**Titel: Verbesserung des Hitzeschutzes für die unteren Zündkabel**

AG-SB-2025-01-B-DE	Datum des Inkrafttretens: 22.10.2025	Kategorie:
<b>Gültigkeit</b>		
Betroffene Fluggeräte: AutoGyro Cavalon und Calidus mit ROTAx® 915is und 916is Triebwerken	Betroffene Werknummern: Sofern AG-SB-2024-02-B bereits durchgeführt wurde, oder dieses noch nicht geschehen ist. Für Details siehe Beschreibung dieses Service Bulletins	A - Sicherheitskritisch B - Empfohlen C - Optional
Auf das angegebene oder nachfolgende Problem wird im Wartungshandbuch Aircraft Maintenance Manual (AMM) in letztgültiger Ausgabe verwiesen.		Siehe AutoGyro Webseite
Dieses Formular ist eine Reaktion von AutoGyro GmbH auf ein bei Wartungsarbeiten gefundenes Problem, welches eine Eingrenzung oder Korrektur erfordert, bzw. eine Service-Information über Flugzeugmodifikationen. Unterstützung erhalten Sie bei AutoGyro Technical Support: airworthiness@auto-gyro.com.

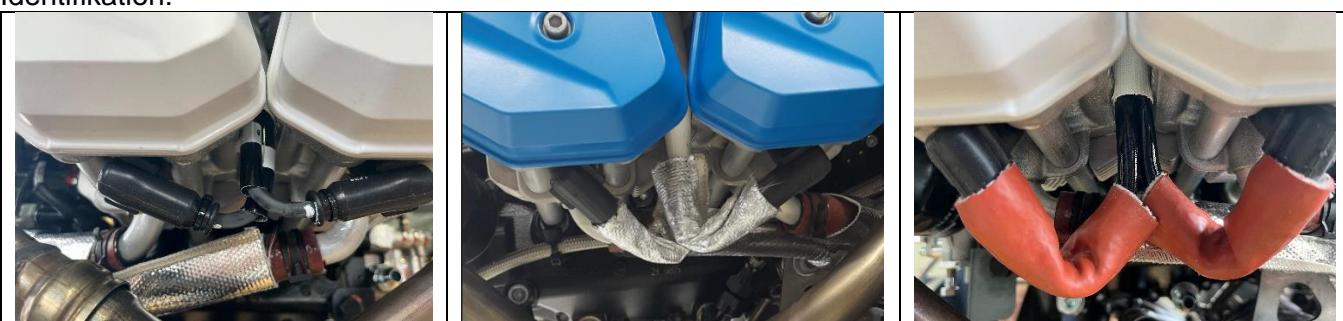
Identifikation:

ROTAx® Auslieferungszustand

AG-SB-2024-02-B durchgeführt

Aktuelle Version installiert

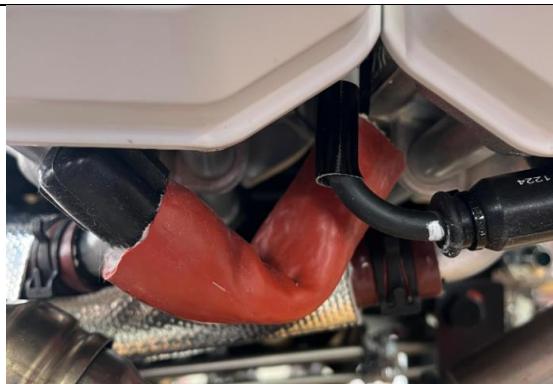
▲ Entfernter Zündkerzenstecker

▲ Hitzeschutz und Zündkerzenstecker montiert

▲ Hitzeschutz auf dem Zündkerzenstecker

▲ Montierter Zündkerzenstecker

- 1) Abbau der Motorverkleidungen nach Kapitel 52-00-00 4-1 des jeweiligen AMM.
- 2) Abziehen eines unteren Zündkerzensteckers von der Zündkerze.
- 3) Entfernen des Kabelbinders am Zündkerzenstecker.
- 4) Abschrauben des Zündkerzensteckers vom Zündkabel.
- 5) Überprüfung des Zündkabels auf Hitzeeinwirkungen, ggf. Ersatz in Betracht ziehen.
- 6) *Falls vorhanden: Abziehen des alten Hitzeschutzes.*
- 7) Anbringen des neuen Hitzeschutzes.
- 8) Wiederanbringen des Zündkerzensteckers auf das Zündkabel.
- 9) Aufstecken des Zündkerzensteckers an die Zündkerze.
- 10) Anbringen des Kabelbinders am Zündkerzenstecker.
- 11) Schritte 3) bis 7) für die weiteren drei Zündkabel wiederholen.
- 12) Motortestlauf durchführen.
- 13) Wiederanbau der Motorverkleidungen nach 52-00-00 4-1 des jeweiligen AMM.
